Monsieur le commissaire enquêteur,

J'ai lu attentivement toutes les pièces du dossier de « *Projet de microcentrale hydro-électrique sur le torrent du Petit-Tabuc* », qui par l'emplacement projeté, une vallée intacte qui est un des principaux points d'accès au Parc National des Ecrins, attire immédiatement l'attention. Je suis spécialiste de la biodiversité et de la biologie de la conservation, Directeur de Recherche émérite au Centre National de la Recherche Scientifique et membre de l'Académie des Sciences, et j'ai donc apporté une attention particulière aux problèmes de biodiversité et à la proximité avec le Cœur du Parc National des Ecrins, espace protégé d'exception.

*Superposition du fond IGN 1/25000<sup>ème</sup> et du cadastre sur le site projeté de la prise d'eau. Sur ces documents IGN, les Parcelles X627 et X626 empiètent sur la zone de cœur du Parc National des Ecrins*

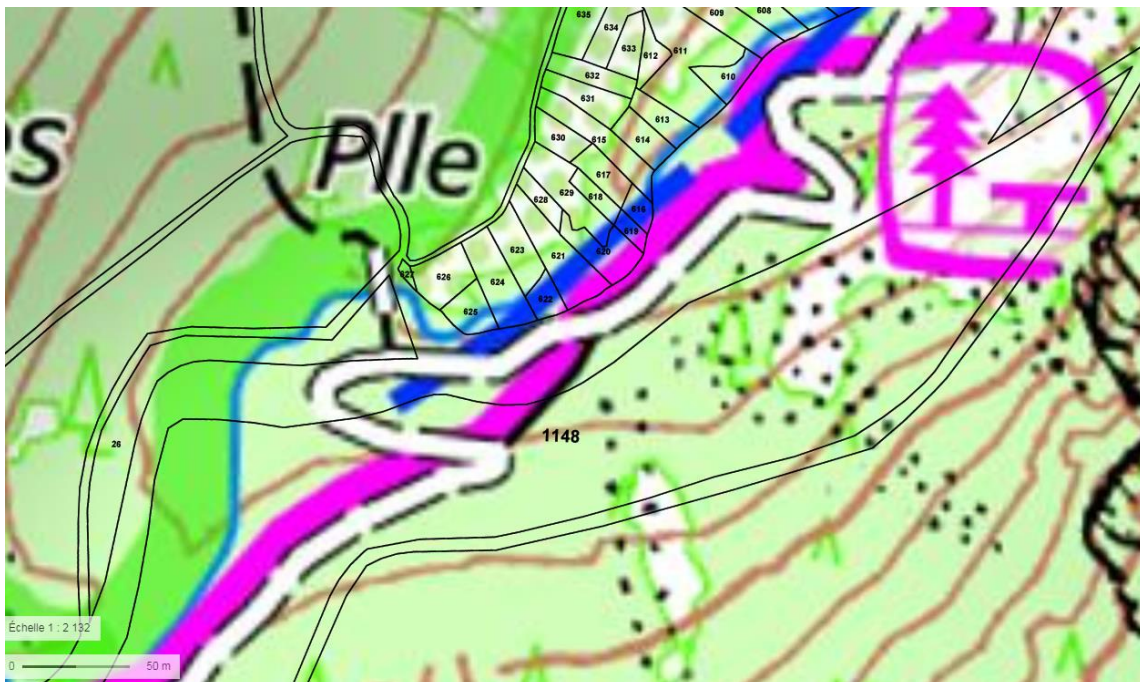
Le document 2 (« emplacement d'ouvrages ») donne (page 2) pour la prise d'eau les coordonnées 6°27'56" E / 44°50'51" N /, soit en degrés décimaux 44. 84888889 6.46555556, un point situé à l'Ouest du village de Vallouise°! Les seules coordonnées plausibles sur cette base, 6°27'56" E / 44°58'51" N, soit en degrés décimaux 44.98222222 6.46555556 correspondent à un point situé au Nord de la passerelle à une centaine de mètres à l'intérieur du CPNE. Les deux cartes de ce document sont à une échelle qui n'apporte aucune précision, la limite du CPNE (verte sur la carte IGN) étant d'ailleurs couverte par le trait rouge délimitant l'emprise du projet.

Le Document 3 (« Foncier ») permet de préciser un peu les choses, si l'on superpose sur le site Internet Geoportail de l'IGN les cartes cadastrales et le fond 1/25 000<sup>ème</sup> qui porte le tracé de la limite du PNE. La Parcelle X627 (2.6. Prise d'eau page 5), appartenant à la commune du Monétier-les-Bains, semble située à l'intérieur du cœur du PNE (figure ci-dessous), ainsi que l'extrémité de la parcelle X626. Ces parcelles sont en effet en rive gauche en aval immédiat de la passerelle, et la limite du Parc telle que portée sur la carte au 1/25 000<sup>ème</sup> IGN ne se détache du cours du Petit-Tabuc qu'au coude situé en aval de la passerelle.
